Brandschutzanforderungen Lernhauskonzept:**Gegenüberstellung der Varianten zum vorbeugender Brandschutz im Lernhausmodul**

H 5 - Schulbauten,
Kindertagesstätten (Süd-West)
BAU-H5

Überarbeitung und Zustimmung zu den Varianten 1 und 2 durch Branddirektion / 01.07.2016

Fachplanung zur Festlegung der Abweichungen und Kompensationen / 06.08.16, geprüft u. überarbeitet dr. Branddirektion am 22.08.2016 und 25.10.2016

Variante -1- offener Gang (Rettungsbalken)

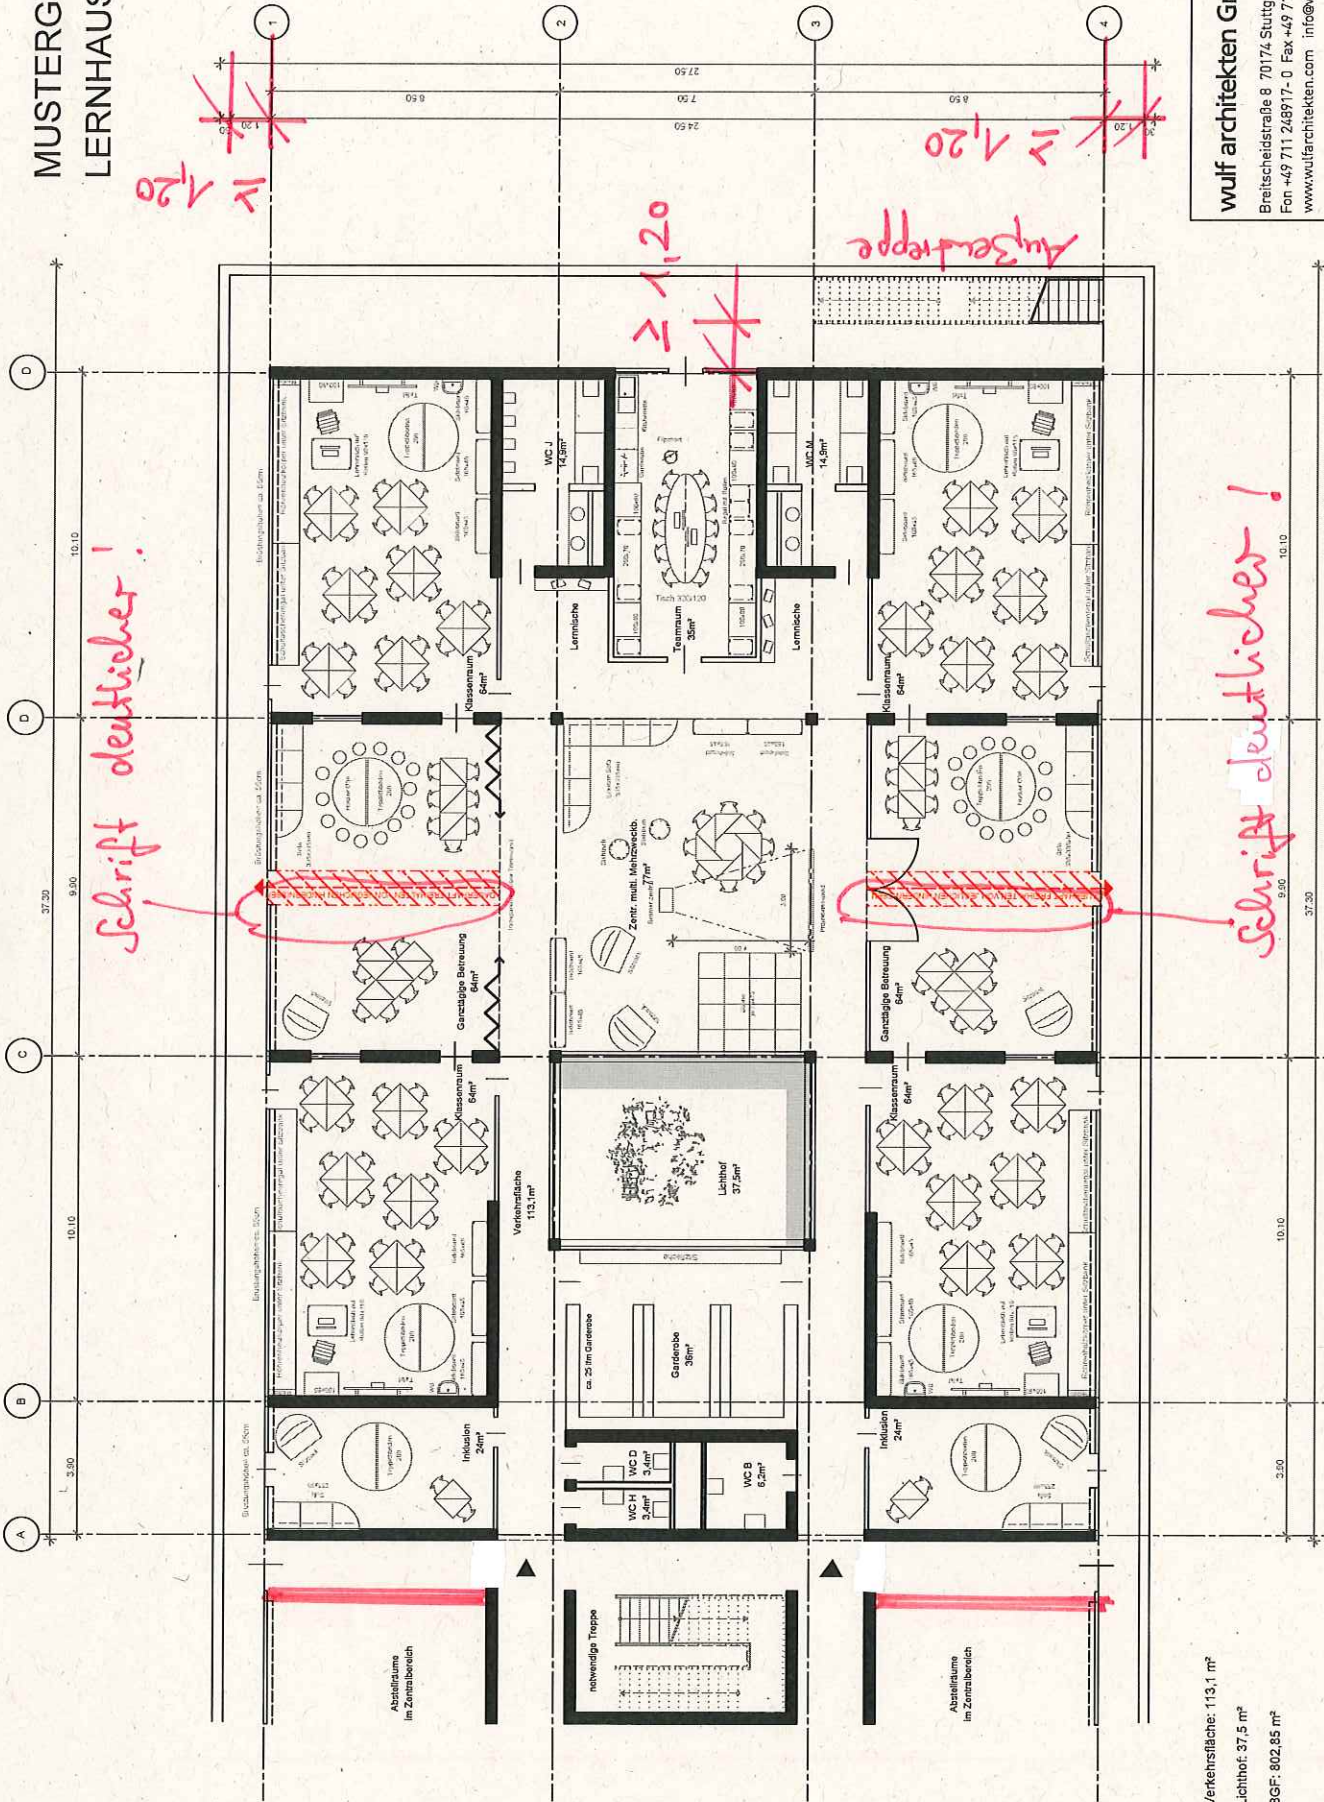
Schrift deutlicher!

Schrift deutlicher!
